Capital
Televisión más humana

**DOCUMENTO DE RESPUESTAS DE OBSERVACIONES AL PROYECTO DE TÉRMINOS DE
REFERENCIA CONCURSO PÚBLICO N°04 DE 2015**

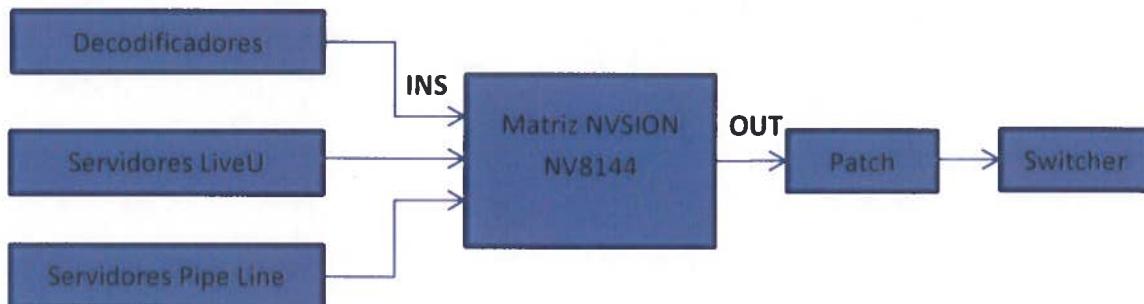
Capítulo II, ítem 14 "Se debe contemplar dentro del listado de equipamiento técnico a proveer, todos los equipos, elementos y accesorios adicionales que se requieran para el correcto acoplamiento, Integración y puesta marcha de los equipos que actualmente posee Canal Capital y que se conservan" Se entiende que estos equipos están actualmente instalados y en funcionamiento, favor indicar en un diagrama de bloques del sistema del master de producción, su ubicación e integración a los nuevos equipos.

Se aclara al observante que los equipos listados en el Anexo Técnico, numeral 5, *Equipos a conservar en CER y estudios*, actualmente se encuentran instalados y en funcionamiento. La mayoría de los elementos allí listados corresponden a equipos de contribuciones que están conectados a la matriz (decodificadores, servidores de Liveu, Pipe line), lo demás corresponde a monitores, grúa, generador de caracteres, consola de audio, teleprompter, equipos que tienen una ubicación tradicional dentro de la arquitectura de un master de producción.
